## Bescheid

über die Änderung und Ergänzung der  
allgemeinen bauaufsichtlichen Zulassung  
vom 23. April 2015

**Z-33.41-1585**

**"villerit-EcoTherm EPS-K"**

Anlage 7

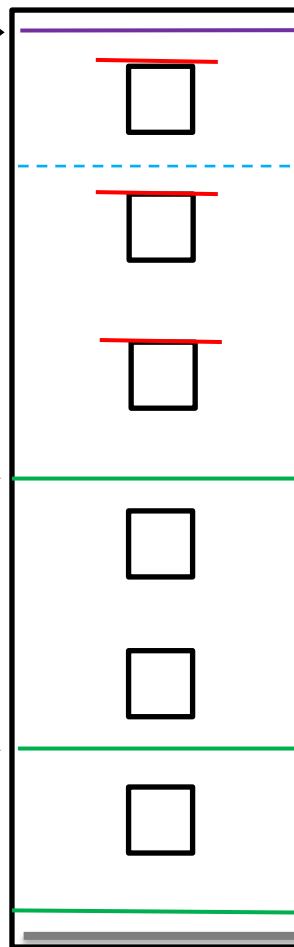
### 2. Abschnitt 4.10 (Zusätzliche konstruktive Brandschutzmaßnahmen)

Für schwerentflammbare WDVS mit bis zu 300 mm dicken EPS-Platten müssen zusätzlich zu den in Abschnitt 4.6.2 enthaltenen Bestimmungen folgende konstruktiven Maßnahmen gegen eine Brandeinwirkung von außen ausgeführt werden (siehe Anlage 7):

1. ein Brandriegel an der Unterkante des WDVS bzw. maximal 90 cm über Geländeoberkante oder genutzten angrenzenden horizontalen Gebäudeteilen (z. B. Parkdächer u. a.)

2. ein Brandriegel in Höhe der Decke des 1. Geschosses über Geländeoberkante oder angrenzenden horizontalen Gebäudeteilen nach Nr. 1, jedoch zu dem darunter angeordneten Brandriegel mit einem Achsabstand von nicht mehr als 3 m. Bei größeren Abständen sind zusätzliche Brandriegel einzubauen.

3. ein Brandriegel in Höhe der Decke des 3. Geschosses über Geländeoberkante oder angrenzender horizontaler Gebäudeteile nach Nr. 1, jedoch zu dem darunter angeordneten Brandriegel mit einem Achsabstand von nicht mehr als 8 m. Bei größeren Abständen sind zusätzliche Brandriegel einzubauen.

4. weitere Brandriegel an Übergängen der Außenwand zu horizontalen Flächen (z. B. Durchgänge, -fahrten, Arkaden), soweit diese in dem durch einen Brand von außen beanspruchten Bereich des 1. bis 3. Geschosses liegen.

Weiterhin ist ein Brandriegel (wie vorstehend beschrieben) maximal 1,0 m unterhalb von angrenzenden brennbaren Bauprodukten (z. B. am oberen Abschluss des WDVS unterhalb eines Daches) in der Dämmebene des WDVS anzuordnen. Dieser Brandriegel ist mit einem Klebemörtel vollflächig anzukleben.
